NOTE TECHNIQUE N° 003

Modèle : GRISO – V7.

NOTE TECHNIQUE N° 013-2013

Objet : Remplacement du basculeur de la suspension arrière

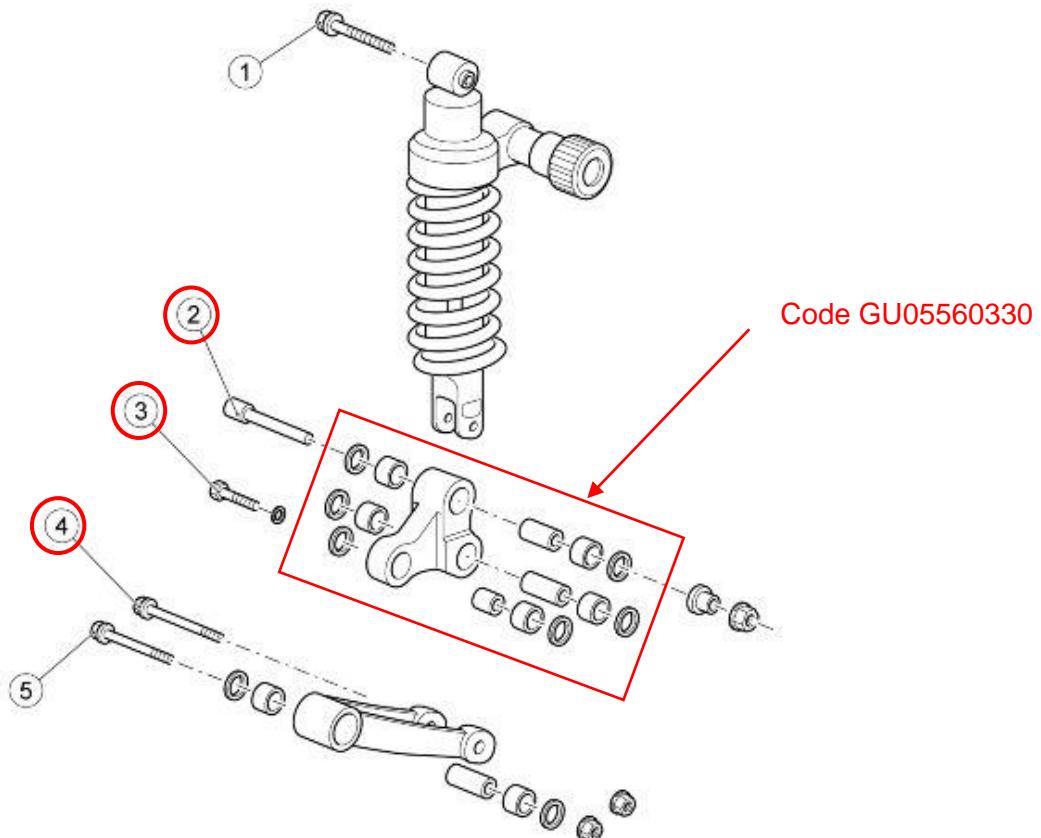
Cette communication a pour but d'attirer votre attention sur la nécessité de remplacer le composant cité en objet, pour une liste spécifique de véhicules, de façon à éviter sa détérioration et garantir ainsi un niveau de qualité élevé.

La détérioration de ce type de composant peut provoquer des dommages sur la partie cycle.

Basculeur pour suspension arr. réf. GU05560330 x 1

- Remplacer le basculeur de la suspension arrière comme expliqué sur le manuel de réparation au chapitre « Suspensions-Sect. Amortisseurs », dont nous reportons un extrait.

Pos.	Description	Type	Qté	Couple
2	Vis TCEI de fixation de la bielle double/fourche	M10x82	1	50 Nm (36,88 lb ft)
3	Vis TE pour fixation bielle double/amortisseur	M10x47	1	40 Nm (29,50 lb ft)
4	Vis TE bride fixation bielle simple/bielle double	M10x95	1	50 Nm (36,88 lb ft)

Sujet : Problèmes de fonctionnement du démarreur

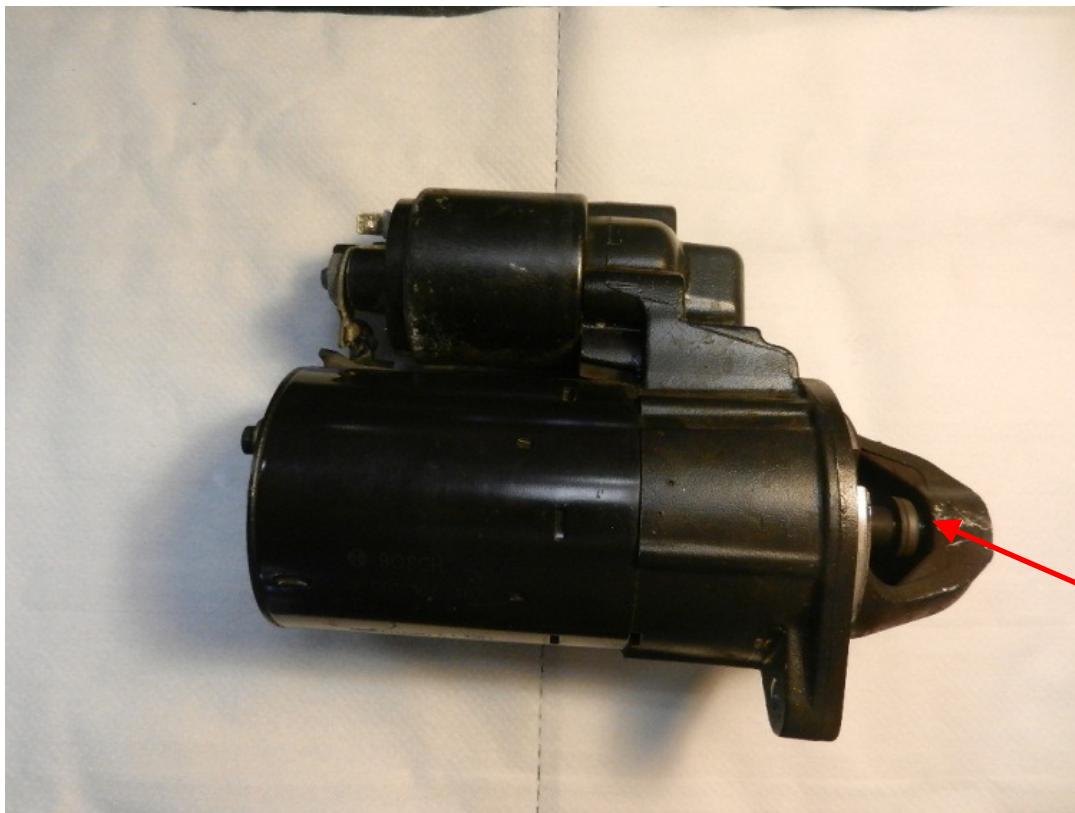
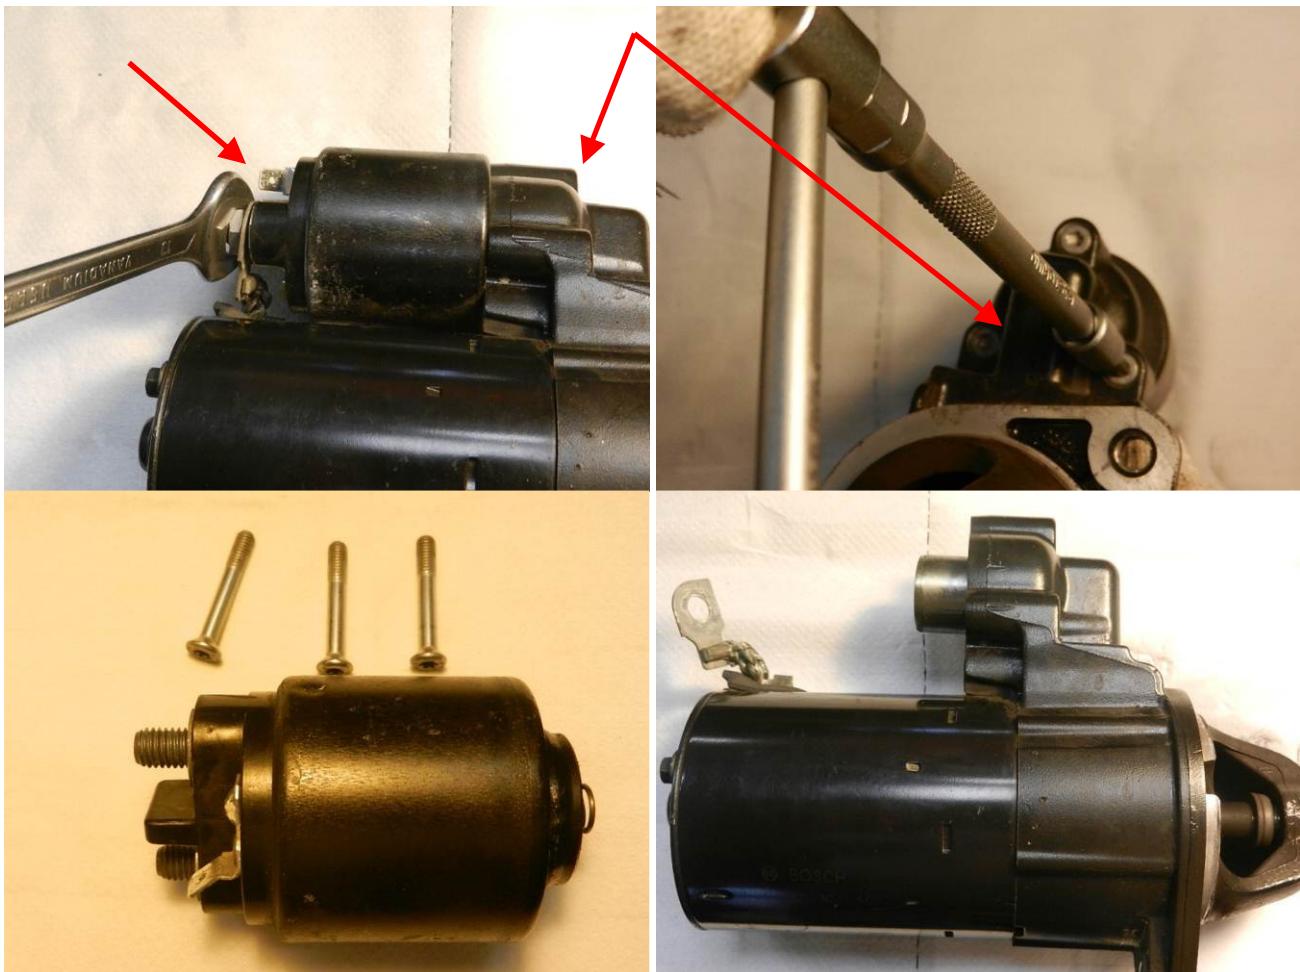
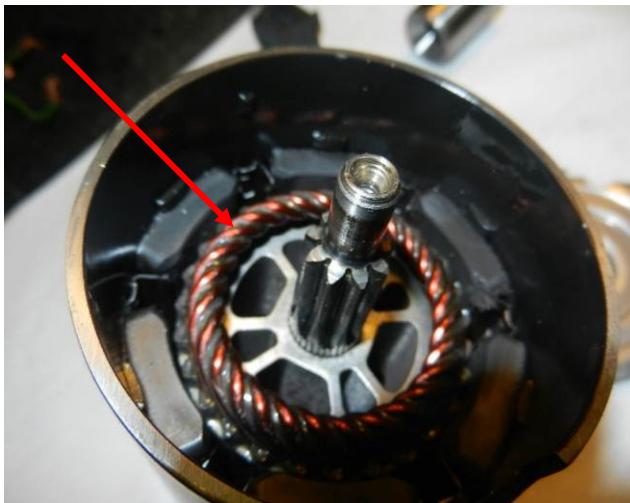
Face à certaines demandes de garanties concernant des **bruits ou difficultés de fonctionnement du démarreur**, nous vous signalons qu'il **n'est pas** nécessaire de remplacer ce dernier mais qu'il faut le remettre en état en effectuant son nettoyage comme expliqué ci-dessous :

- le démarreur est totalement encrassé dans la zone du pignon.

- Démonter les vis de fixation du solénoïde et extraire ce dernier

- Démonter le démarreur

- Nettoyer les mécanismes avec un produit dégraissant pour systèmes mécaniques du type WD40-P140 et lubrifier avec de la graisse du type AGIP GREASE MU2

- Nettoyer l'induit, le solénoïde et la fourchette

- Remonter le solénoïde, la fourchette et le caoutchouc

- Aligner les trous de la bague

- Remonter le corps du démarreur et le solénoïde

Objet : Boîte de vitesses bruyante

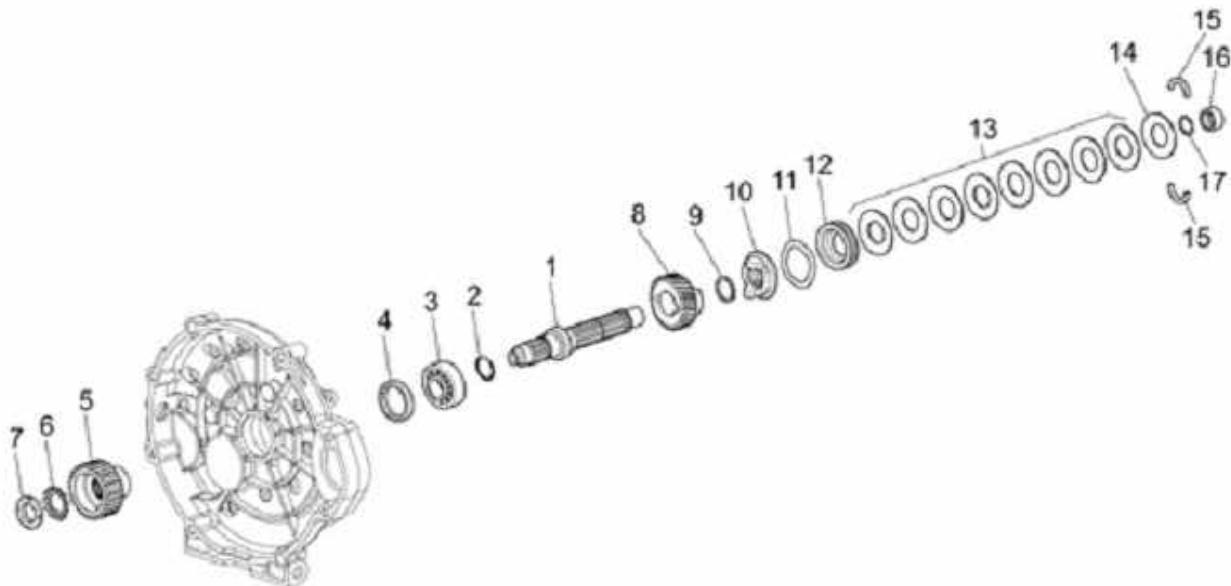
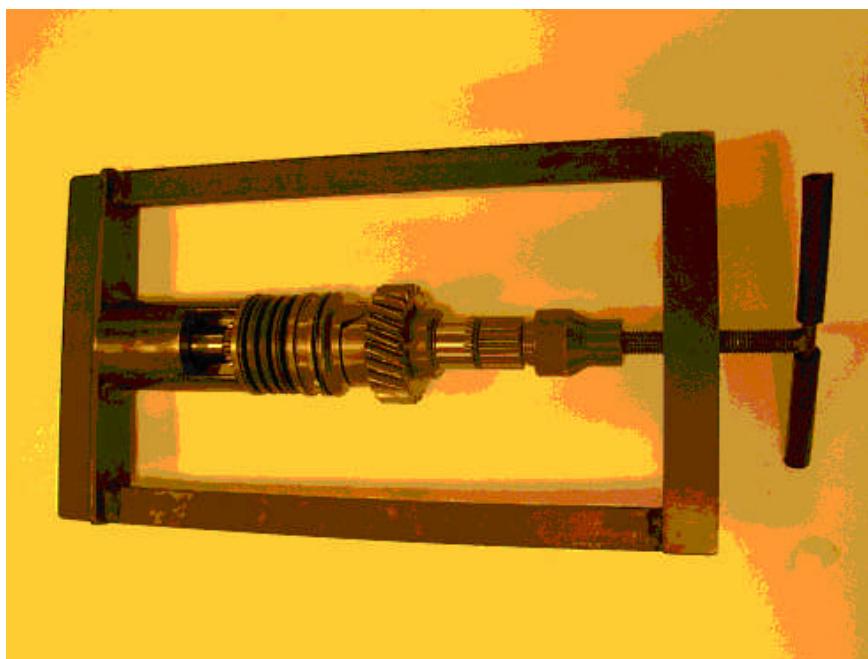
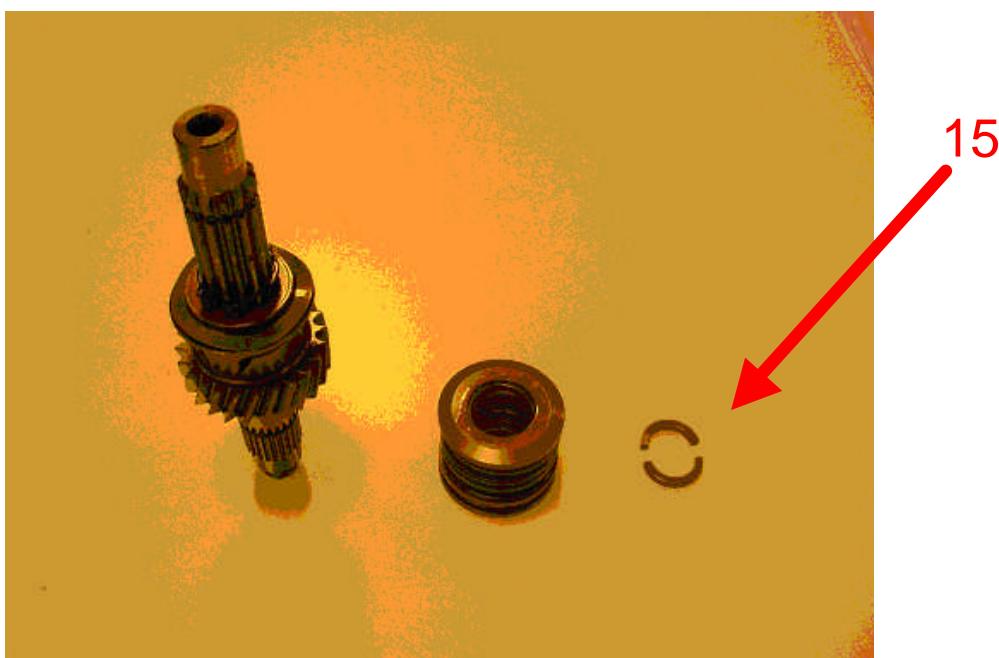
nous avons reçu récemment une signalisation de votre part que dans certains cas les motos faisant l'objet de cette communication sont plus bruyantes au ralenti par rapport aux autres motos du même type.

Une fois les vérifications en production effectuées, nous avons relevé que ce bruit est issu de l'arbre d'embrayage des motos produites avec les numéros de châssis suivants :

Nous vous rappelons que ce bruit n'entraîne aucun problème de type mécanique ;
afin de reduire cette bruyance il faut monter sur l'arbre embrayage deux rondelles
façonnées, composant 11 (code 95129340), outre à celle déjà en place dans le groupe.

- Déposer le groupe changement des vitesses
- Déposer la boîte de vitesses
- Introduire l'arbre embrayage dans l'outil spécial cod.000019663300

- Contraindre les ressorts à godet jusqu'à libérer leur jonc d'arrêt (composant 15)

- Enlever les ressorts à godet (composant 13)
- Sortir la plaque (composant 12)
- Introduire les deux rondelles façonnées
- Remonter la plaque (composant 12)
- Reposer les ressorts à godet (composant 13)
- Remonter l'arbre dans l'outillage spécial
- Contraindre les ressorts à godet
- Remonter le jonc d'arrêt (composant 15)
- Remonter la boîte de vitesses
- Remettre en place le groupe complet.

OBJET : Rupture du support de compensateur

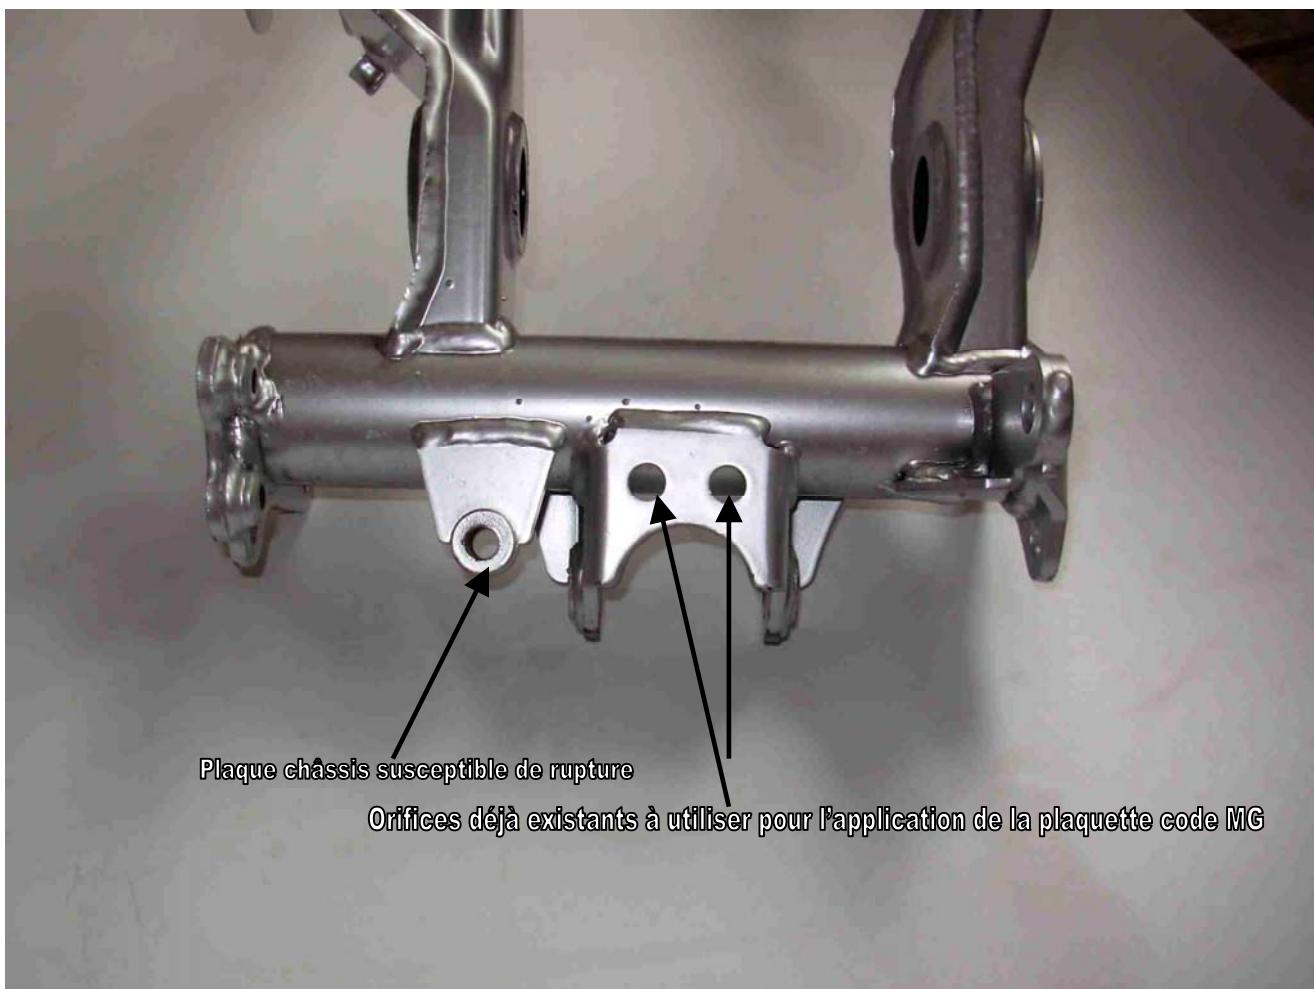
Dans certaines motos de ce modèle, la rupture du support de compensateur du tuyau d'échappement pourrait se manifester (indiquée par la flèche sur la photo ci-dessous).

Cette rupture ne peut pas être rétablie car le support d'origine est soudé directement sur le châssis.

Pour obvier à cet inconvénient, Moto Guzzi met à disposition dans le catalogue pièces détachées le code MG 978146 (dans la photo ci-jointe) qui remplacera le support dessoudé. Une fois cette application effectuée, le problème sera résolu définitivement.

- 1) Démonter le compensateur en récupérant les vis de fixation
- 2) Se munir de deux vis M8x20 et des boulons correspondants
- 3) Monter la plaque de support comme l'indique la figure ci-jointe (la plaquette usée a été surlignée en jaune)

On rappelle en outre qu'à partir du numéro de châssis (ZGULS00066M112873 Griso 1100 alors que pour Griso 850 le problème ne se pose pas) cette plaquette a été modifiée, donc le problème ne se présentera plus.

OBJET : Mise à jour de la pompe à carburant Griso 850, Griso 1100

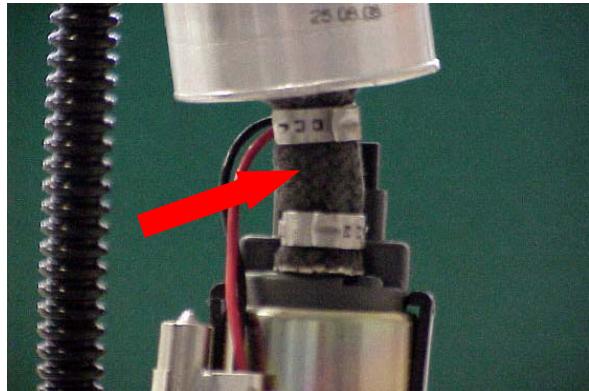
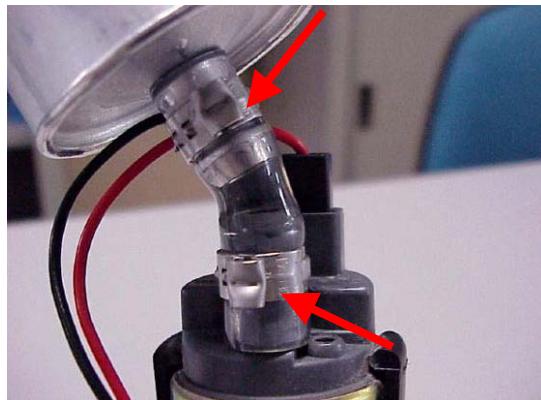
Dans l'optique d'une amélioration constante de nos produits, nous vous informons que les motocycles Griso 850 et Griso 1100 seront sujets à une mise à jour de la pompe à carburant, qui consiste dans le remplacement du tuyau de caoutchouc de raccordement.

1. DEPOSER LE RESERVOIR DE CARBURANT SUIVANT LES INSTRUCTIONS DU MANUEL D'ATELIER
2. DEPOSER LA POMPE A CARBURANT DU RESERVOIR

On peut utiliser des tenailles en les positionnant latéralement, soit au côté de l'oeillet du collier serre-flex que l'on coupera ; la coupe (voir figure ci-contre) doit être réalisée latéralement sous le bossage de l'oeillet.

Une fois les colliers serre-flex et le tuyau de caoutchouc retirés, il faut monter le kit composé de n° 2 colliers serre-flex et d'un tronçon de tuyau transparent, voir photo ci-contre.

- Prendre le tuyau transparent et le caler du côté de la pompe.
- Insérer les deux colliers serre-flex.
- Caler l'autre extrémité du tuyau sur le filtre.
- Serrer le collier serre-flex au moyen de tenailles et fermer "l'oeillet du collier serre-flex", de façon à ce que les deux parties latérales soient presque en contact l'une avec l'autre (voir figure).

- Le collier serre-flex placé sur le tuyau de la pompe doit être positionné près de la coiffe présente sur la tubulure d'alimentation de la pompe.
- Le collier serre-flex monté sur la tubulure du filtre doit être positionné près de la coiffe présente sur le filtre à carburant.

OBJET : cachets du corps à papillons

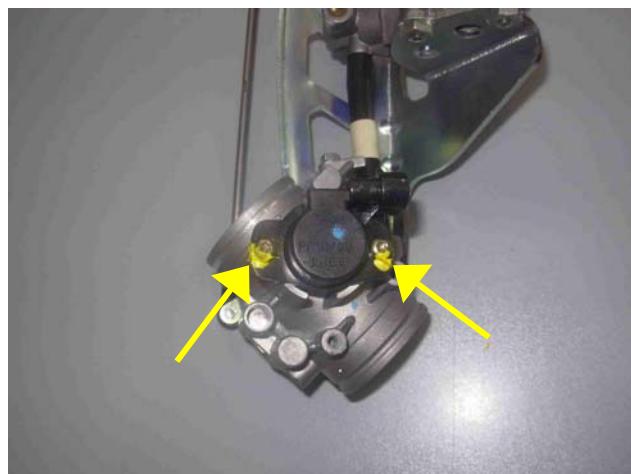
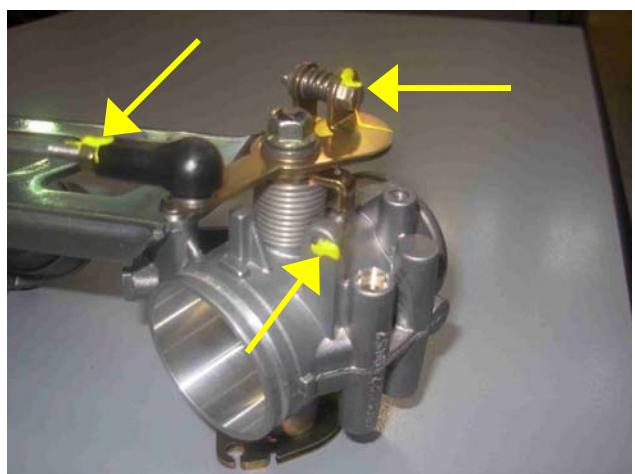
par la présente nous vous informons qu'à partir de la date d'aujourd'hui les garanties relatives au remplacement du corps à papillons pour les modèles en objet ne seront plus reconnues, au cas où se produirait une altération objective des vis de réglage, cachetées avec de la peinture jaune (voir photo ci-jointe).

Nous précisons que l'altération éventuelle du corps à papillons n'apporte aucun type de bénéfice à la dynamique du mouvement.

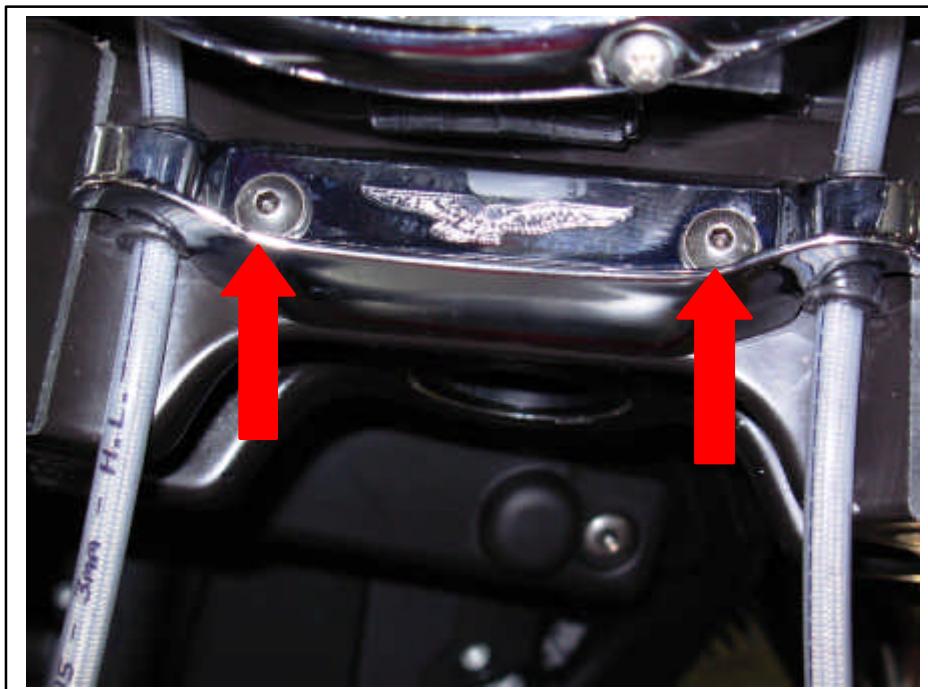
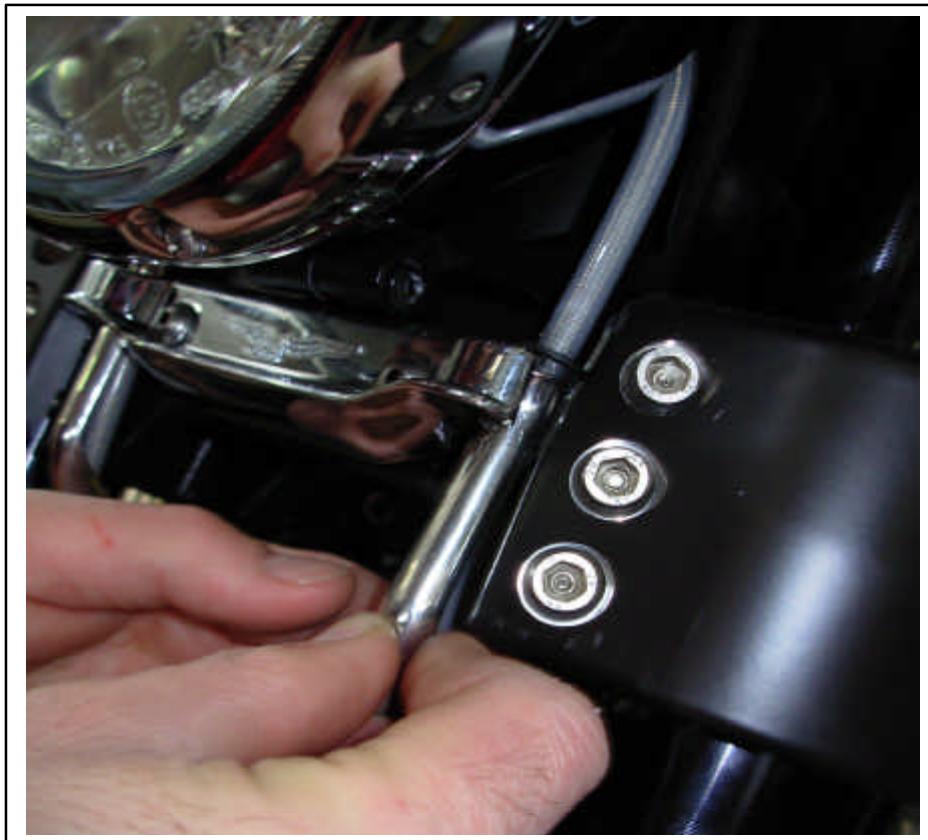
Nous vous informons que le réseau nous a signalé quelque problème sur le modèle Griso V1100, relativement à la possibilité de contact de la durite de frein avant avec le pare-boue, ayant pour conséquence l'endommagement de ce dernier.

A ce propos, pour obvier à cet inconvénient, nous avons mis à disposition auprès du magasin pièces détachées un support guide de durite de frein (référence MG977572) , qui doit être appliqué à la plaque de fixation des durites de frein, en suivant la procédure ci-jointe.

Nous signalons qu'à partir du numéro de châssis ZGULS00056M112900, on montera un système de freinage avec des raccords durite huile aux étriers avec angle plus grand ; cela permettra à la durite huile d'être moins adhérente au pare-boue, évitant ainsi des contacts. Il ne s'avère donc pas nécessaire d'appliquer le support durite de frein à partir du numéro de châssis susmentionné

- 1) Desserrer les deux vis M5 de fixation de la plaque de fixation durites de frein

- 2) Insérer dans la plaque de fixation durites de frein les deux supports durite de frein avant (réf. 977552 à vérifier)

- 3) En maintenant les deux supports durite tournés vers l'extérieur, fixer les deux vis M5 de la plaque de fixation durites
